Filtros de água obstruídos

Modelos afectados: EDG 6600.0 e .1M e EKDG 6800.0M e -75

Substituição da bomba de afluência no modelo EKDG 6800.0M

fig. 1

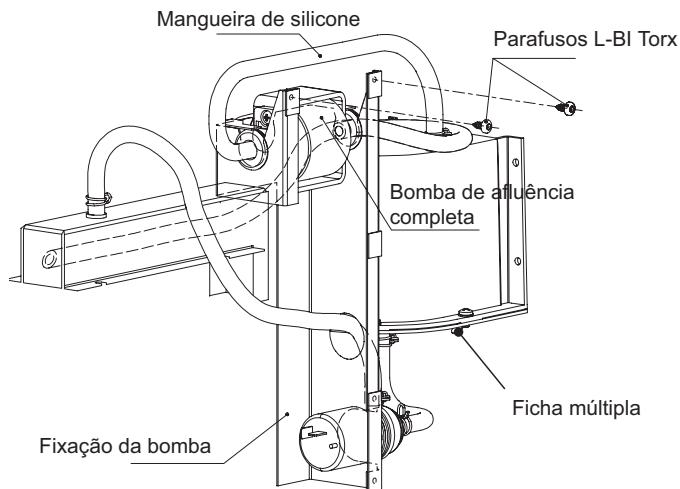
1. Retirar os dois parafusos superiores L-BI (P10.032) (**fig. 1**).
2. Desmontar a bomba de afluência (**fig. 1**).
3. Instalar a fixação da bomba previamente montada como é ilustrado na **fig. 2** e fixar com os parafusos L-BI retirados.

5. Substituir a mangueira de silicone antiga (N.º pç. de repos. 565144) pela mangueira de silicone entrançada incluída no conjunto (N.º pç. de repos. 527842) (**fig. 1**).

6. Encaixar o cabo de adaptação incluído no conjunto e o cordão de ligação à terra na bomba de afluência (**fig. 4**).
Unir o cabo de adaptação ao cabo do aparelho. Retirar o cordão de ligação à terra no vaporizador e inserir a ficha múltipla. Encaixar o cordão de ligação à terra da bomba de afluência, bem como o cordão de ligação à terra retirado, na ficha múltipla (**fig. 1**).

fig.3

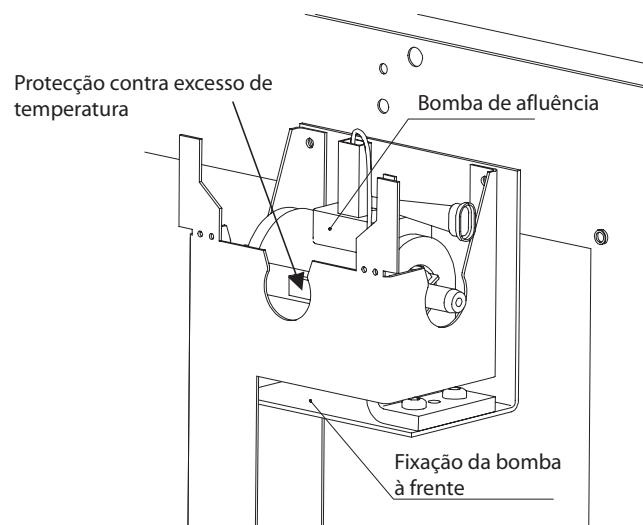
4. Inserir a bomba de afluência ELS 10 (N.º pç. de repos. 566385) (**fig. 3**) entre os dois elementos oscilantes (K2.4037). Para que a bomba seja inserida correctamente é necessário atender a que a protecção contra excesso de temperatura esteja virada para o lado interior do aparelho.
